MODIFICACIÓN No. 01 AL CONTRATO DE INTERVENTORÍA No. 19-6-0217-0-2025

1. Que el día 11 de noviembre de 2025, la Corporación y el Contratista suscribieron el CONTRATO DE INTERVENTORÍA No. 19-6-0217-0-2025, que tiene por objeto: INTERVENTORÍA TÉCNICA, ADMINISTRATIVA, FINANCIERA Y AMBIENTAL PARA EL CONTRATO CUYO OBJETO ES CONSTRUCCIÓN DE OBRAS PARA EL CONTROL DE LA EROSIÓN E INUNDACIÓN SOBRE LA CORRIENTE SUPERFICIAL ANIME, EN LOS MUNICIPIOS DE CHIRIGUANA Y CURUMANÍ, DEPARTAMENTO DEL CESAR.

ASUNTO: Solicitud de modificación del contrato de obra No. 19-6-0217-0-2025.

ASUNTO: Solicitud de Modificación del Contrato de Interventoría No. 19-6-0217-0-2025.

Figura 1. *Alternativa de mitigación, sección tipo. Muro en tubos geotextiles H: 4.0 m.*

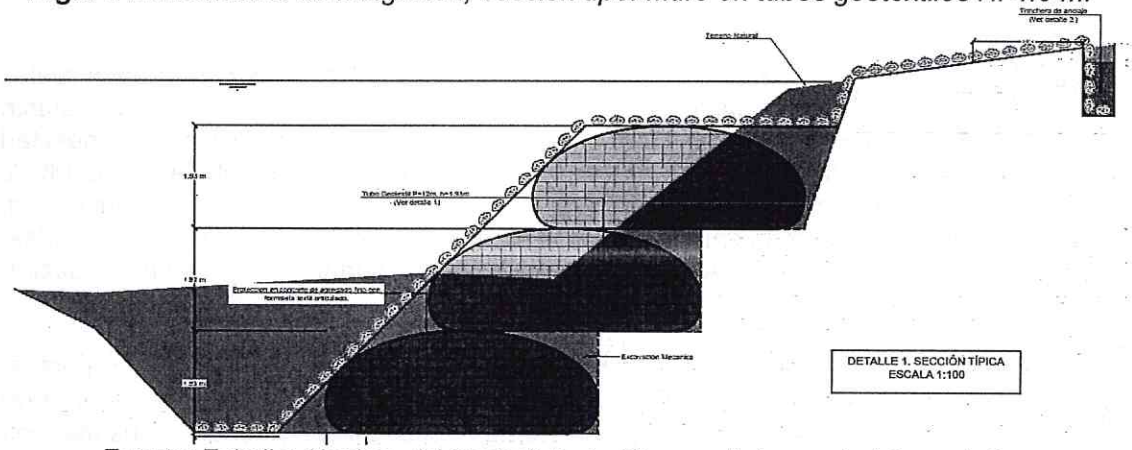
Asimismo, con fundamento en las condiciones críticas identificadas al inicio del trazado, el Contratista de Obra planteó que los primeros veinte metros (20 m) del alineamiento sean ejecutados mediante una estructura conformada por bolsacretos dispuestos de manera intercalada con tubos geotextiles, alcanzando una altura total aproximada de seis metros (6,0 m). Esta medida busca reforzar hidráulicamente la zona de transición localizada en el meandro inicial, donde la incidencia directa y oblicua del flujo sobre la margen externa de la curva incrementa los esfuerzos cortantes y la susceptibilidad frente a procesos de socavación y descalce..

La cimentación del muro estaría conformada igualmente por un tubo geotextil de aproximadamente un metro con noventa y tres centímetros (1,93 m) de altura, dispuesto como elemento de fundación y soporte estructural de la solución proyectada. El nivel de desplante fue definido considerando la cota de fondo asociada a la línea de máxima energía del flujo y la profundidad de socavación estimada en los análisis hidráulicos y morfológicos desarrollados para el sector, con el fin de garantizar condiciones adecuadas de estabilidad frente a procesos erosivos futuros y posibles variaciones en la geometría del cauce.

Como medida de protección superficial, la cara exterior del muro sería recubierta mediante formaleta textil flexible, instalada desde el nivel de desplante hasta la parte superior de la estructura. Esta protección tiene como finalidad reducir la exposición directa de los tubos geotextiles y del talud a la acción permanente del flujo, controlar fenómenos de abrasión, disminuir el desgaste superficial y favorecer la conservación de la geometría hidráulica y estructural proyectada para la intervención.

De igual manera, y con el propósito de garantizar un adecuado anclaje, confinamiento y continuidad funcional del sistema de protección, la formaleta textil sería extendida aproximadamente dos metros (2,0 m) desde la corona de corte del talud hacia la parte superior de la margen. Esta configuración permite generar una transición estable entre el terreno natural y la estructura proyectada, mejorando el comportamiento integral de la solución frente a esfuerzos de tracción, desprendimientos superficiales, erosión regresiva y posibles procesos de retroceso erosivo en la parte alta de la margen a intervenir. Desde el punto de vista funcional, la alternativa propuesta permite conformar un sistema flexible, adaptable y técnicamente compatible con la dinámica morfológica del cauce, capaz de responder a deformaciones diferenciales sin comprometer su estabilidad estructural. En ese sentido, la solución contribuye a mejorar la durabilidad, eficiencia hidráulica y sostenibilidad de la intervención frente a la evolución natural del río y las condiciones hidrológicas futuras de la cuenca.
